DODATEK č. 1

ke smlouvě o dílo č. [REDACTED] ze dne 4. 4. 2025

1. Dne 4. 4. 2025 uzavřeli účastníci tohoto dodatku smlouvu o dílo (dále jen „Smlouva“), jejímž předmětem je závazek zhotovitele k provedení díla – „Obnova VDJ Sytná“, a dále závazek objednatele zaplatit za provedení díla dohodnutou cenu.

Změnový list č.1

TECHNICKÉ SCHÉMA

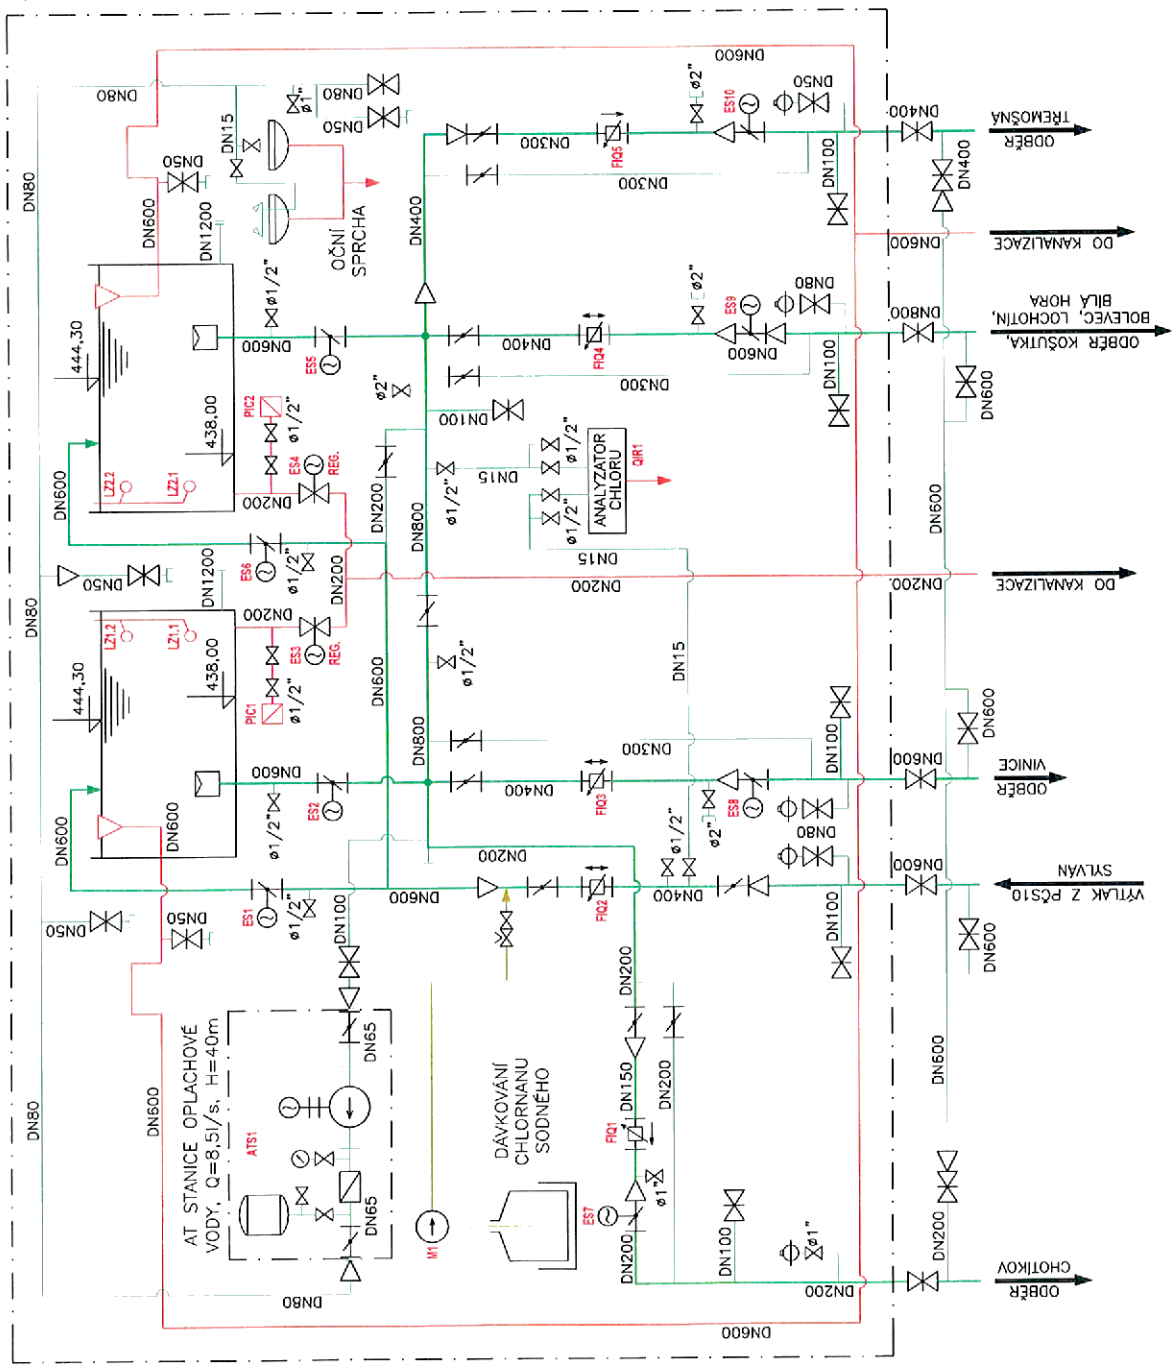
4		
3		
2		
1	29. 05. 2025	ZMĚNA DIMENZE ODBĚRU KOŠUTKA Z DN800 NA DN 600.
REV.	DATUM	POPIS
